Mitwirkungsbericht

Gestaltungsplan Hydrel Areal

14. Juni 2023

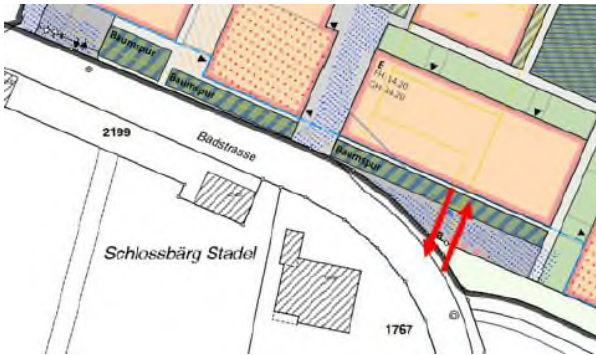
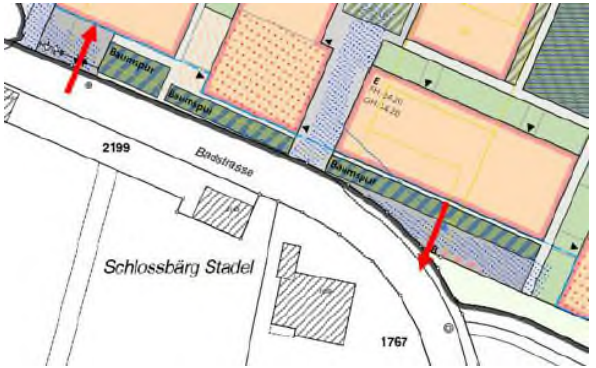
Erschliessung	Ein- und Ausfahrt - Die Hochrechnung von Roger Martin am Infoanlass mit 150 Ausfahrten pro Tag scheint knapp bemessen, denn die Leute gehen ja nicht am Morgen und kommen am Abend zurück, sondern fahren auch untertags aus und ein. - Die Ausfahrt ist sehr gefährlich, weil zuerst die Autofront in der Strasse steht, bevor man eine Sicht auf den Verkehr hat. - Sollten die Autos sogar noch in der schrägen Auffahrt stehen, wäre es noch ungünstiger. - Ausfahrten sind nur mit Spiegeln (entspricht Istzustand) möglich, aber bei 150-200 Ausfahrten pro Tag problematisch. ⇒ Die Ein- und Ausfahrt müsste im Scheitelpunkt der Kurve (Bereich Kehrachtsammelstelle B) liegen, damit wäre freie Sicht in beide Richtungen möglich (sollte in einer 30-er Zone zulässig sein).	C	Die gesamte Parkierung für Bewohnende und Besuchende ist unterirdisch in der Sammelgarage angedacht. Auch die Langzeitabstellplätze für Velos sind in der Sammelgarage angeordnet und werden über eine separate Zufahrtsrampe erschlossen. Die gesamtheitliche Parkierung und Erschliessung ist zweckmässig, sinnvoll und muss somit nicht angepasst werden. Sichtfeld Die Erschliessung des Planungsgebiets erfolgt über die Badstrasse. Auf der Badstrasse gilt Tempo-30. Im Planungsbericht Pkt. 4.5.4, Abb. 34, sind die erforderlichen Sichtfelder nach der VSS-Norm SN 40 273a dargestellt. Mit einer Zufahrtsgeschwindigkeit von 30 km/h und der Funktion als untergeordnete Erschliessungsstrasse ergibt sich eine erforderliche Knotensichtweite von 20 m. Die daraus resultierenden Sichtfelder sind zwingend freizuhalten.

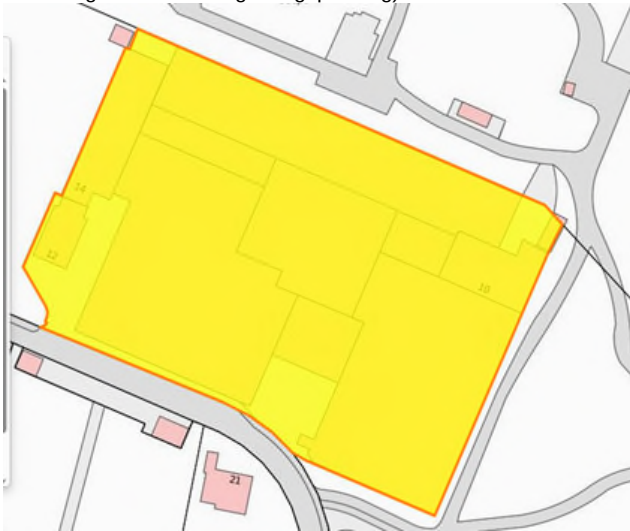
Fast durchgängig sind Höhenmasse (Fassadenhöhe) um nahezu 30% überschritten . Wie beim vorherigen Punkt ist eine solche Abweichung der Regelbauweise masslos und schadet der Qualität des Seeparkareals. Dessen Erscheinungsbild wird dadurch in diesem Bereich, wie auch als Silhouette vom See betrachtet, massiv beeinträchtigt.	E	Der Gestaltungsplan sieht Baufelder für Baukörper mit 3 und partiell 4 Vollgeschossen vor. Attikageschosse sind gemäss Regelbauweise erlaubt. Der Gestaltungsplan hält sich somit bezüglich der

Nr.	Ein-gabe	Thema	Angabe / Eingabe	Beurtei-lung	Bemerkung
					Höhenentwicklung der Baukörper an den kürzlich erlassenen Rahmennutzungsplan (Zonenplan und Baureglement; Teilkraftsetzung per 01.01.2023). Der Gestaltungsplan beansprucht dabei den Artikel 38 Höhere Häuser mit dem zugehörigen Anhang B.
			Grünflächenziffer 42%? Es ist unlängst bekannt, dass die Grünflächenziffer zu einer starken Verdichtung führt. Einerseits sind die 42% nicht nachvollziehbar, andererseits ist damit der Grenzwert von 45% sogar unterschritten. Im Vorfeld der Baureglementsanpassung wurde von Seiten des Stadtrats die Grünflächenziffer als Garant für sichtbare grüne Flächen angepriesen. Weder «sickerfähige Beläge» über einer Tiefgarage, noch angeblich «ökologisch wertvolle Strukturen» auf bis zu 5-stöckigen Flachdachbauten sind für das Auge des Betrachters als Grünfläche ersichtlich. Die Grünflächenziffer ist damit <i>ad absurdum</i> geführt. Das Grün (= Essenz der Grünflächenziffer) ist dabei nur noch auf einem Plan im Archiv der Bauverwaltung aufzufinden und hat nichts mehr mit der Realität zu tun. Weiter sind die Pläne der Umgebungsgestaltung durch die Grünfläche des Seeparks und der Villa Bänziger geschönt und verzerren den Eindruck der massiven Überbauung (siehe dazu auch ScreenShots unten: Auszug aus ThurGIS im Vergleich zu mittels <u>öffentliche</u> Freihaltezone «geschönte» Umgebungsplanung). 	E	Im Richtprojekt der Grünraumplanung durch vetschpartner Landschaftsarchitekten AG, Zürich, wird ein Grünflächenanteil von 25 % und ein Anteil an nicht versiegelten, wasserdurchlässigen und sickerfähigen Flächen von 17 % ausgewiesen. Gesamthaft beträgt die anrechenbare Grünflächenziffer nach Definition IVHB Anhang 1, Ziffer 8.5 somit 42 %. Alle Flächen weisen eine Überdeckung von mindestens 1.20 m auf (gefordert gemäss Baureglement sind 0.20 m) und gelten somit als natürlich und/oder bepflanzbar. Gemäss Regelbauweise sind für die Wohnzone W3 45 % Grünfläche gefordert. Die Abweichung von 3 % ist geringfügig und kann durch das hochwertige Grünraumkonzept, welches einen nachhaltigen, biodiversen Umgang mit den Aussenräumen und eine dichte Bepflanzung mit Bäumen vorsieht, gerechtfertigt werden. Ebenfalls werden die Aussenräume gegen den Seepark (bauliche Kanten) aufgewertet und die begrünten Dachflächen sind ebenfalls Bestandteil der hochwertigen Grünraumplanung. Der Einbezug der nördlich und östlich angrenzenden Parkflächen in den Perimeter des Gestaltungsplans gewährleistet einerseits die Anbindung an das öffentlich Wegnetz und gewährleistet eine qualitativ hochwertige Gestaltung. Die Grünfläche der Villa Bänziger ist nicht Bestandteil des Gestaltungsplans. Für den Nachweis der Grünflächenziffer sind nur die Flächen innerhalb der Parzellen relevant.
